PJ : Plan de réaménagement modifié

Objet : Périmètres de protection immédiate des forages F1, F2, F3 et F4 et de l'usine de traitement de Meulan

RAMENAGEMENT DU SITE D'EXPLOITATION DE MEULAN

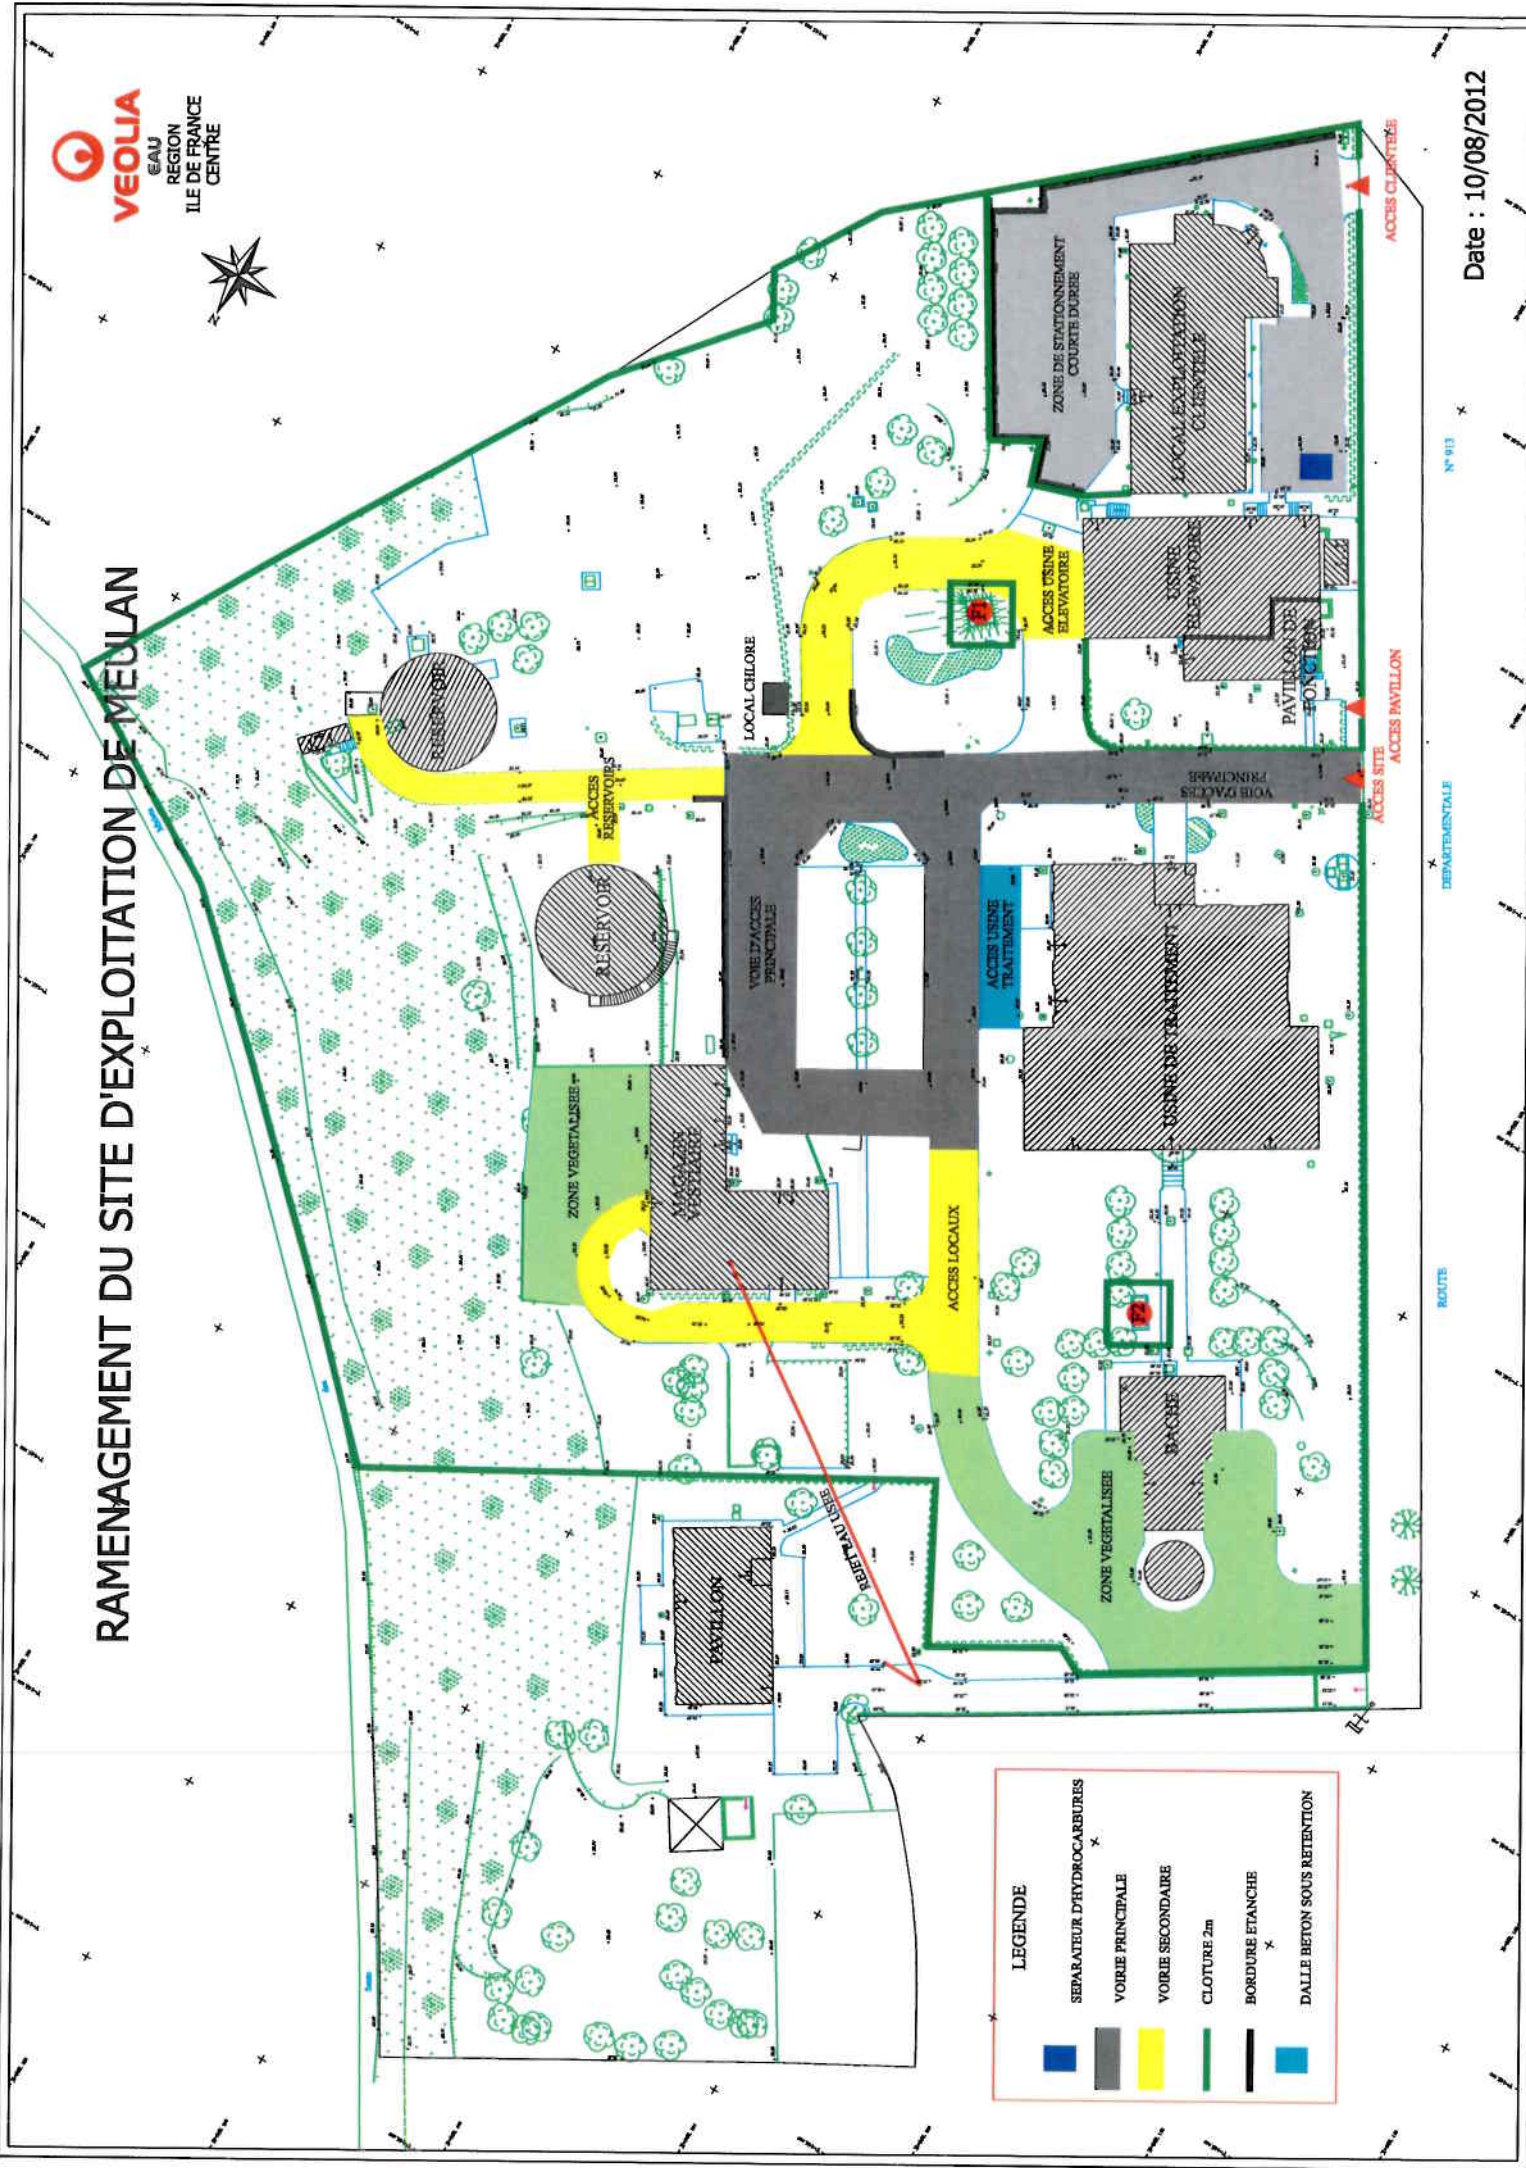
Dans le but de préserver les périmètres de protection immédiats des forages, nous avons proposé de délocaliser une partie des activités liés à l'usine et aux réseaux. Dans cette nouvelle configuration, nous avons acquis un terrain à proximité, en dehors du PPI, dont l'utilité sera de pouvoir y stationner les véhicules d'exploitation et y réaliser du stockage. Les travaux d'aménagement de cette parcelle sont prévus d'ici à la mi 2013 avec un démarrage des travaux avant la fin de l'année incluant :

Compte tenu de la délocalisation d'une partie de l'activité vers ce nouveau site, les opérations de réaménagement suivantes seront réalisées sur le site de l'usine d'ici à la mi 2013 avec un démarrage des travaux avant la fin de l'année :

- Les usagers du service des eaux seront accueillis sur la zone de stationnement de la clientèle qui sera réaménagée afin que la zone soit rendue étanche (couche de roulement, bordures, etc.), que les eaux soient récupérées et dirigées vers un séparateur à hydrocarbures.

- Le parking existant derrière le bâtiment clientèle ne sera plus démolé comme initialement envisagé mais réaménagé afin que la zone soit rendue étanche (couche de roulement, bordures, etc.), que les eaux soient récupérées et dirigées vers un séparateur à hydrocarbures, en continuité avec le parking des usagers du service des eaux et sera séparé du reste du site de l'usine par une bordure et une clôture. Ce parking et l'accès clientèle sera isolé du reste du site.

- La voirie d'accès proche du F2 (côté bache des eaux de lavages) sera démolie et remplacée par de la terre végétale pour être réaménagée en espace vert.

- Les voiries secondaires seront maintenues mais ne seront empruntées que pour des opérations ponctuelles pour accéder aux bâtiments, à l'usine élévatoire ou aux réservoirs.

- La voirie principale sera réétudiée afin de limiter la distance parcourue sur le site. Elle sera remise en état.
